ISTANZA DI VARIANTE SEMPLIFICATA AL PIANO OPERATIVO COMUNALE
RELATIVAMENTE ALLA SCHEDA ALLEGATO 10 Dis05 – DISCIPLINA DELLE AREE DI TRASFORMAZIONE
U.T.O.E 1 – VALLE DEL MUGNONE

ID_01.1 CALDINE – RICCI

RELAZIONE TECNICO-ILLUSTRATIVA

scheda ID_01.1 Caldine Ricci

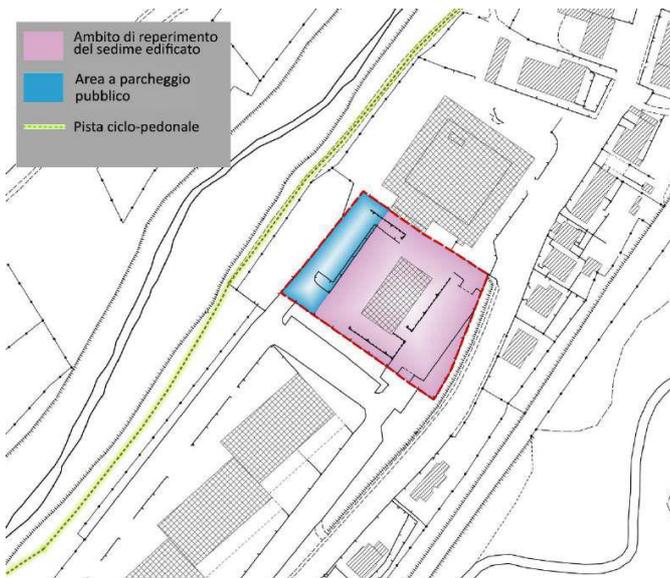
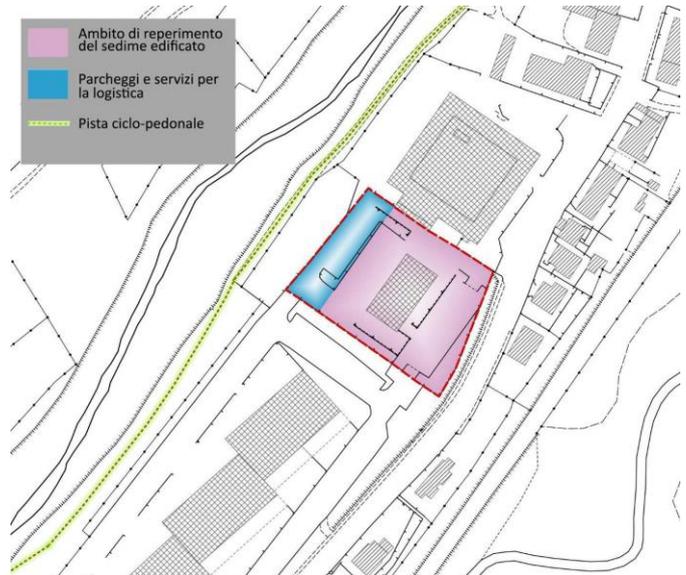
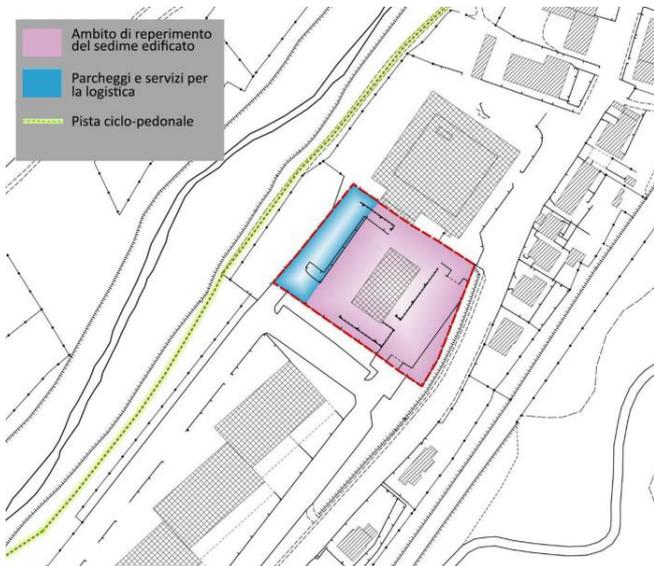
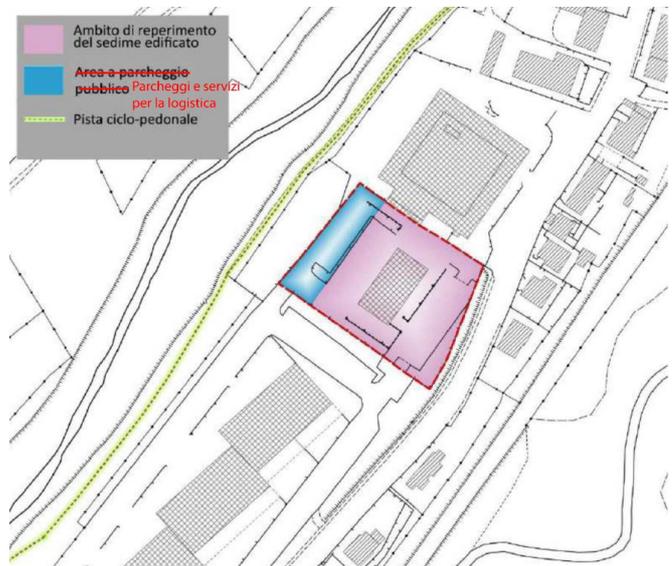
La necessità della variante nasce dall'individuazione nella scheda dell'allegato 10 DIS05–Disciplina delle aree di trasformazione ID_01.1 Caldine Ricci del POC vigente (approvato con deliberazione del Consiglio Comunale n. 92 del 26/10/2023) di un'area evidenziata in blu come “area a parcheggio pubblico” a differenza di quanto previsto nell'elaborato allegato 6 FO-Relazione tecnica di Fattibilità in cui è indicata la destinazione a “parcheggi e servizi per la logistica”.

La presente istanza di variante ha come oggetto il ripristino della destinazione urbanistica del sub comparto di cui alla scheda di trasformazione ID_01.1 ad area a “Parcheggi e servizi per la logistica”, così come era precedentemente indicato nel Piano Operativo Comunale di Fiesole adottato con deliberazione del Consiglio Comunale n. 1 del 11/01/2022.

A conclusione della presente relazione si evidenzia che le modifiche apportate alla scheda di trasformazione ID_01.1 dalla vigente “Area a parcheggio pubblico” alla proposta di variante “Parcheggi e servizi per la logistica”:

Schema di indirizzo progettuale su C.T.R. (scala 1:2.000)

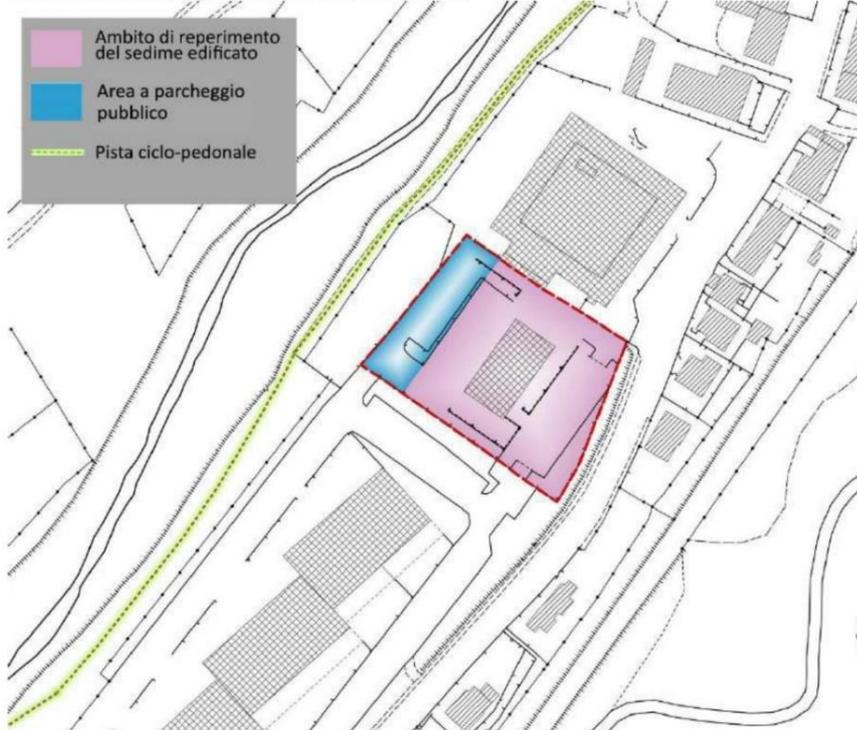
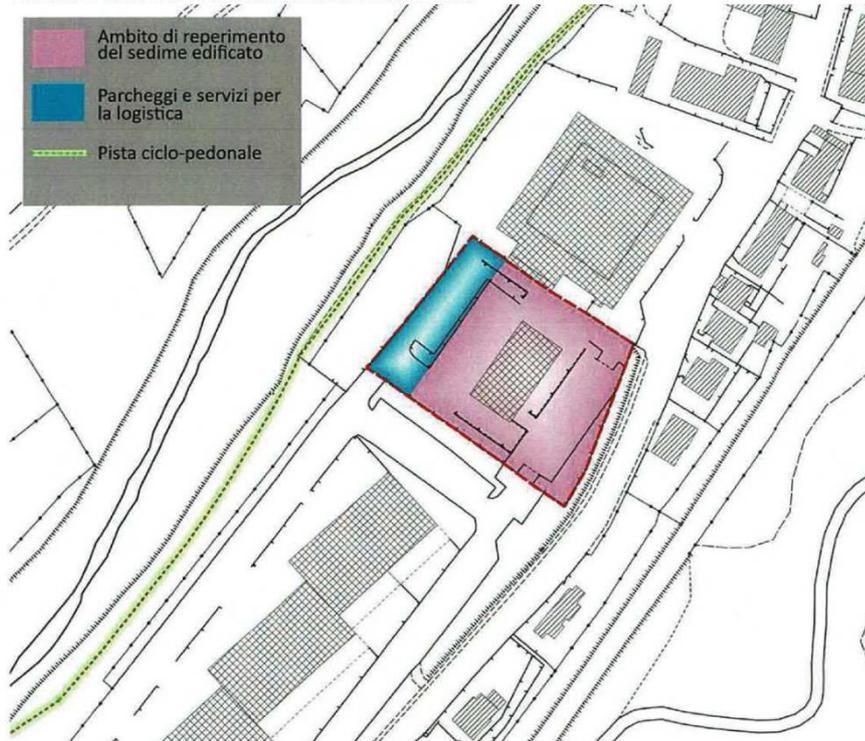
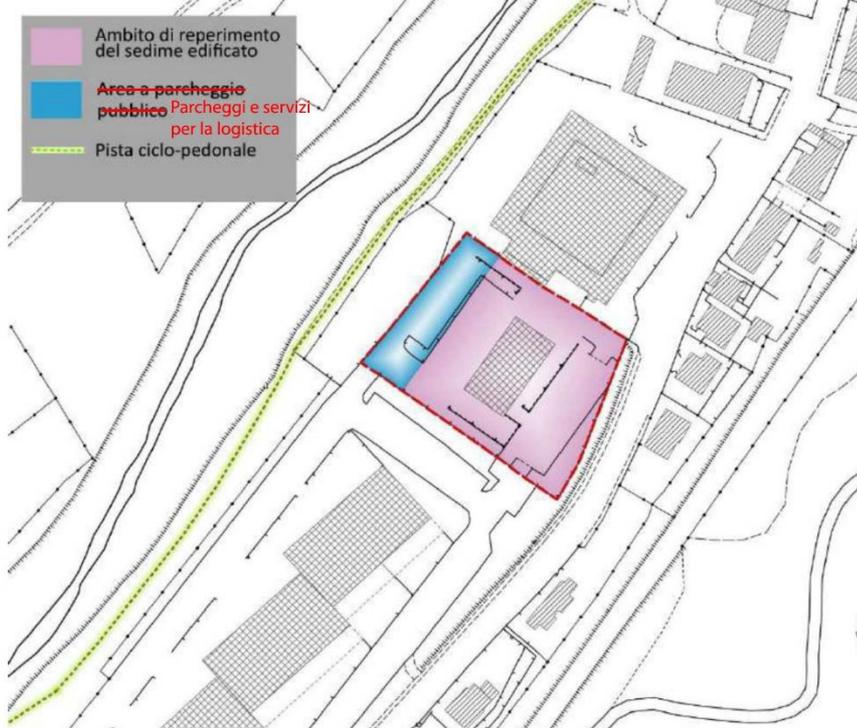
Sono stati modificati evidenziando nella versione SOVRAPPOSTO: - in rosso (barrato e non) le modifiche apportate.
